Formulaire Cerfa n°14734*04 Demande de compléments

Projet d'installation agrivoltaïque d'Antigny

55 Allée Pierre Ziller, Atlantis 2 | 06560 Valbonne – France | 20 octobre 2025

Figure 15: Coupe type d'une tranchée technique HTA/BT

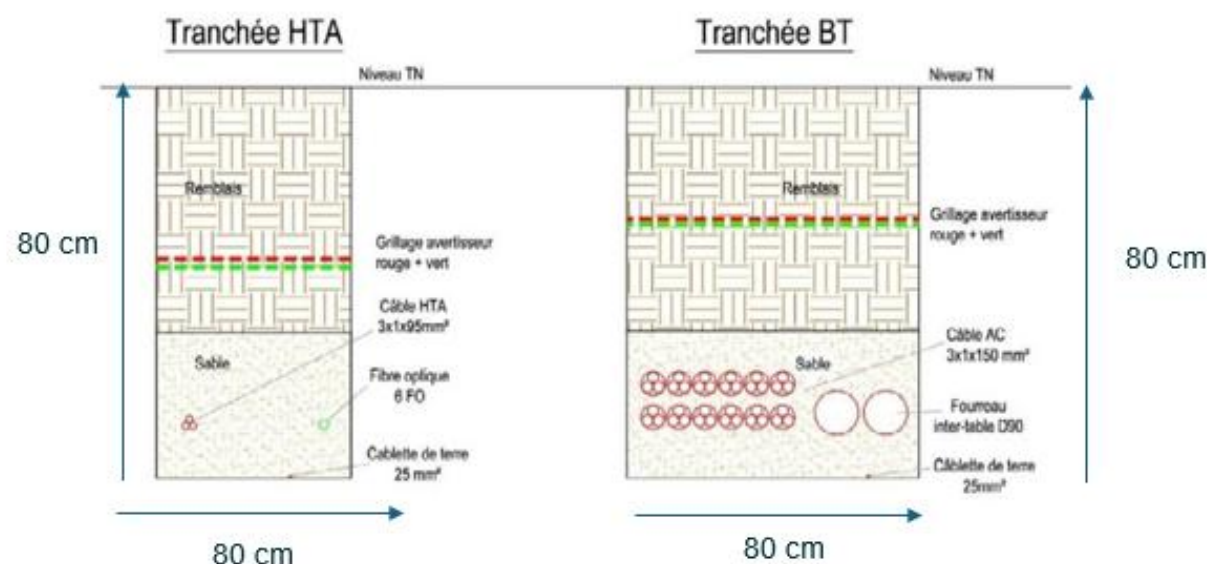
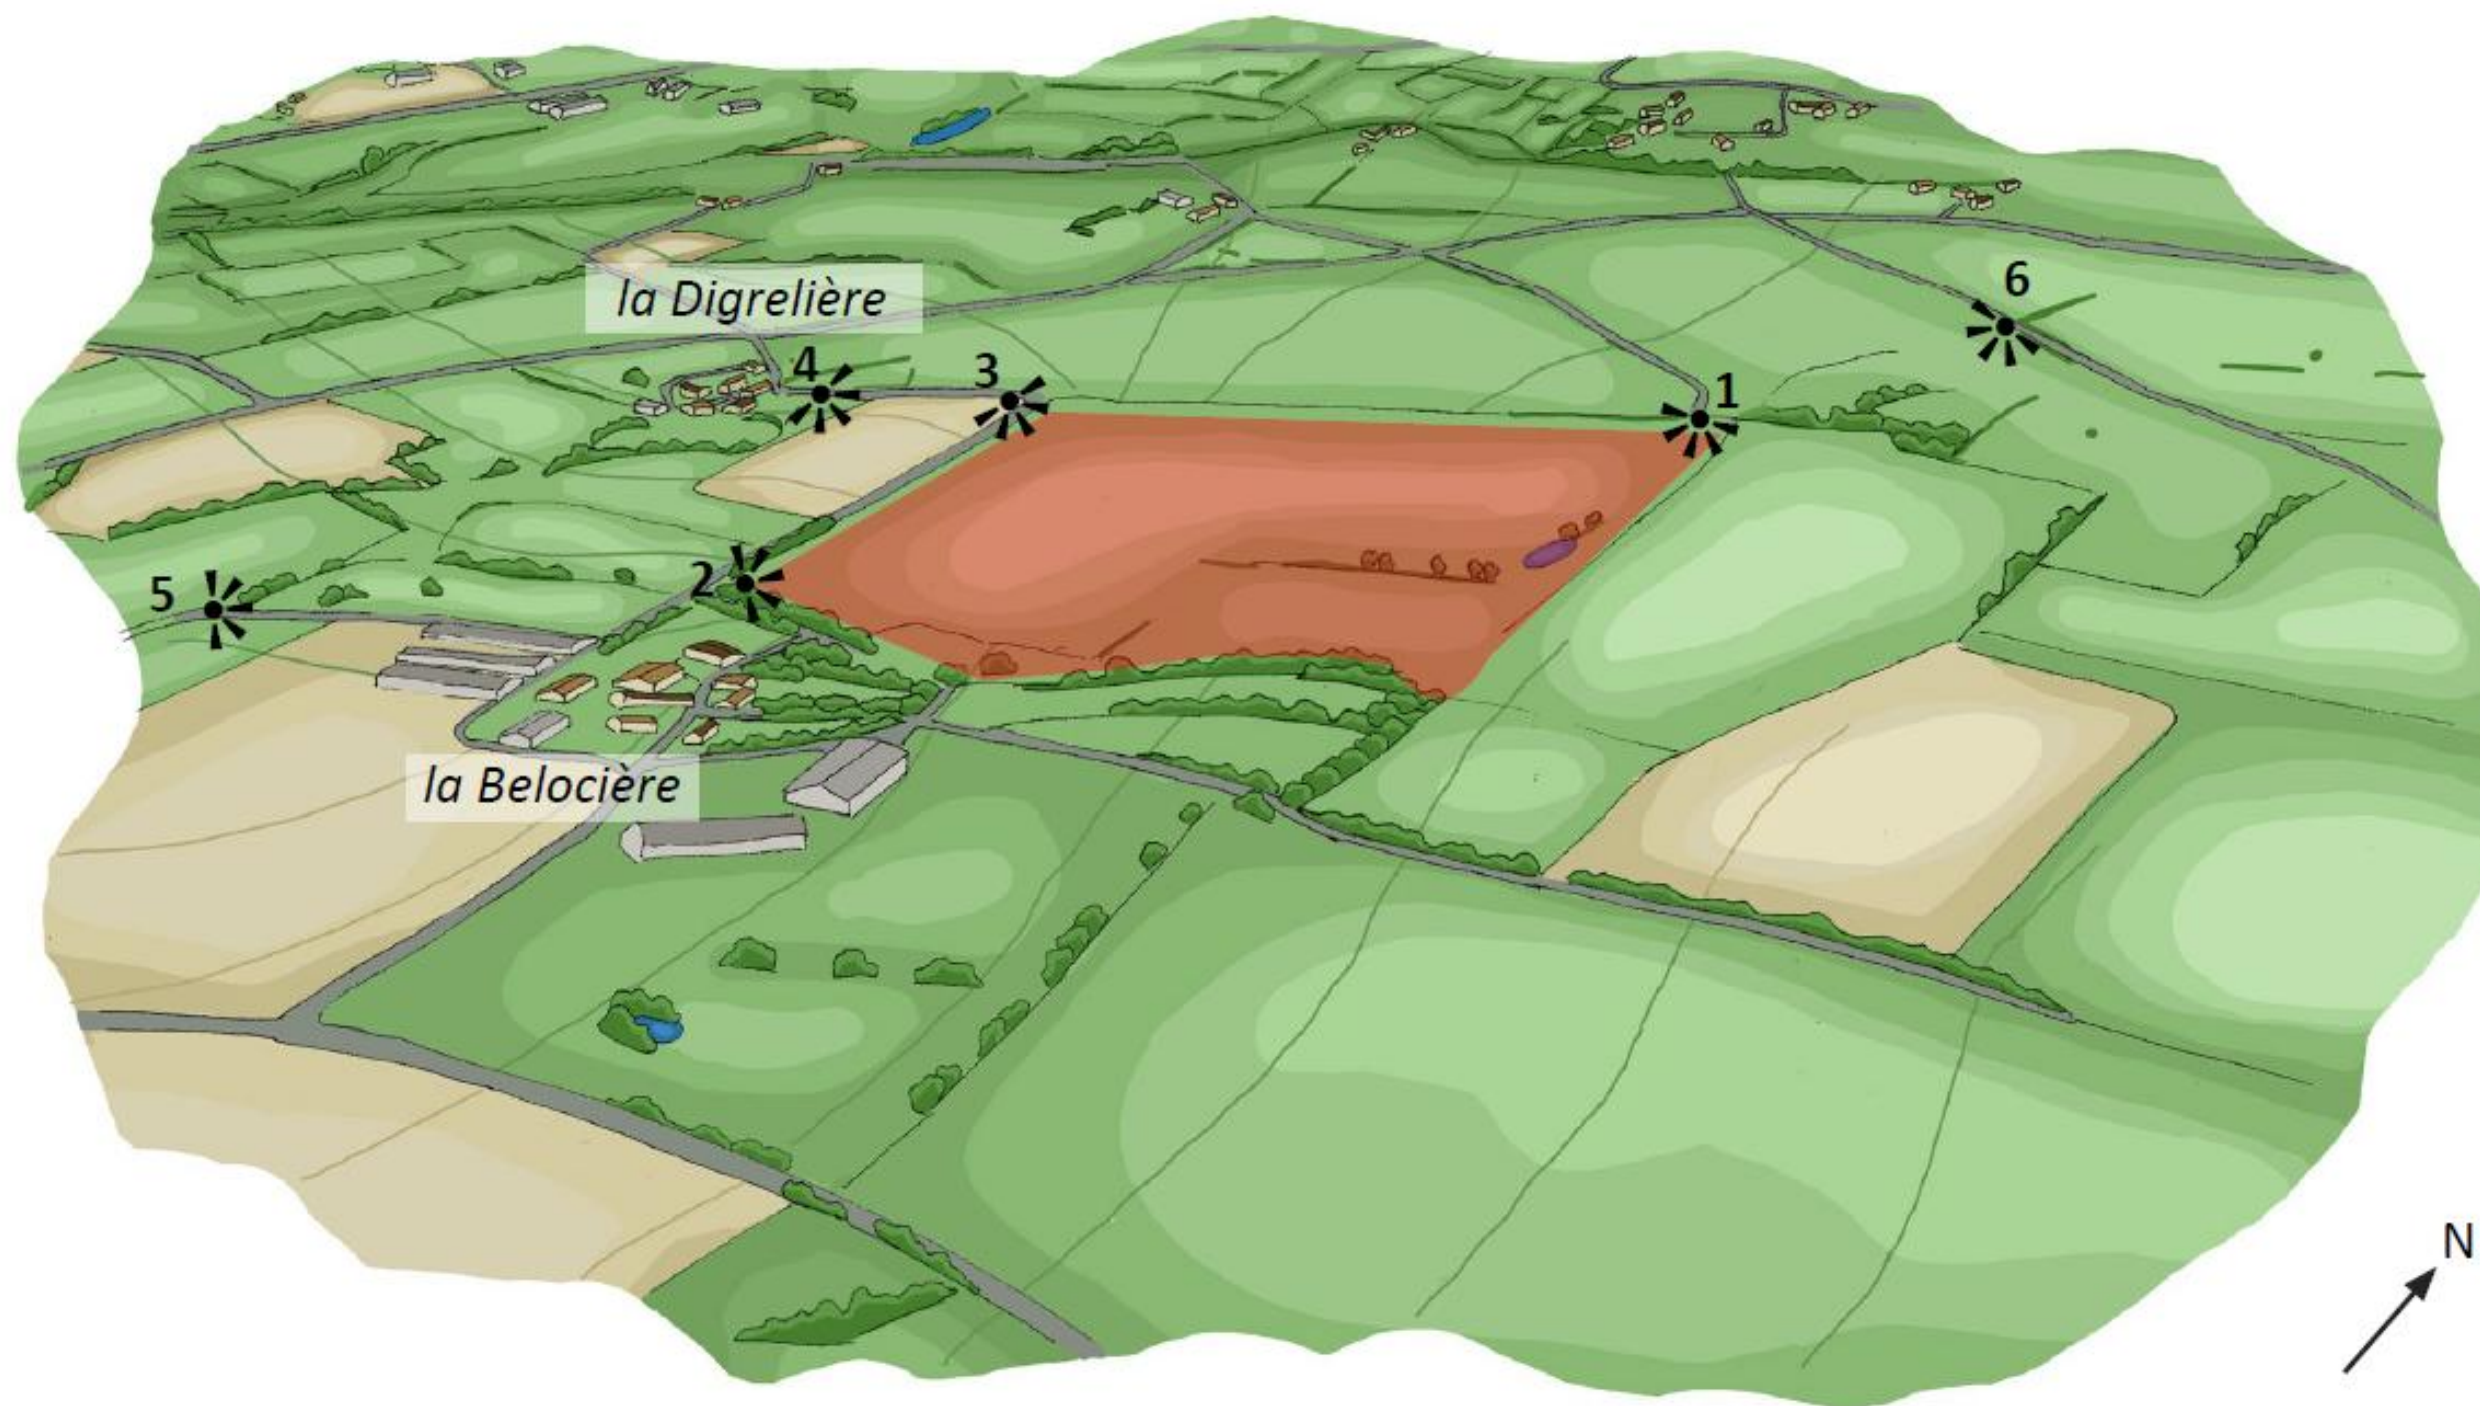
Présenter une coupe type de la structure des tranchées de câbles : largeur, profondeur, nature des matériaux employés.

6.2.9. LE CABLAGE ET LES TRANCHEES

Les raccordements entre les onduleurs et les postes de transformation contenant les transformateurs seront réalisés par câbles enterrés. De ce fait, il n'y aura aucun réseau aérien apparent dans l'enceinte de l'unité afin de minimiser au maximum l'impact visuel et l'usage agricole. Les câbles sont posés sur une couche de 10 cm de sable au fond d'une tranchée dédiée aux câbles d'une profondeur de 70 à 90 cm. Les tranchées sont réalisées à l'avancement c'est-à-dire qu'elles sont ouvertes et refermées au fur et à mesure de l'avancement des travaux.

Les tranchées BT vont des onduleurs et PTR. Les tranchées HTA vont du PTR au PDL. Pour information le raccordement au réseau électrique se fera via des tranchées HTA.
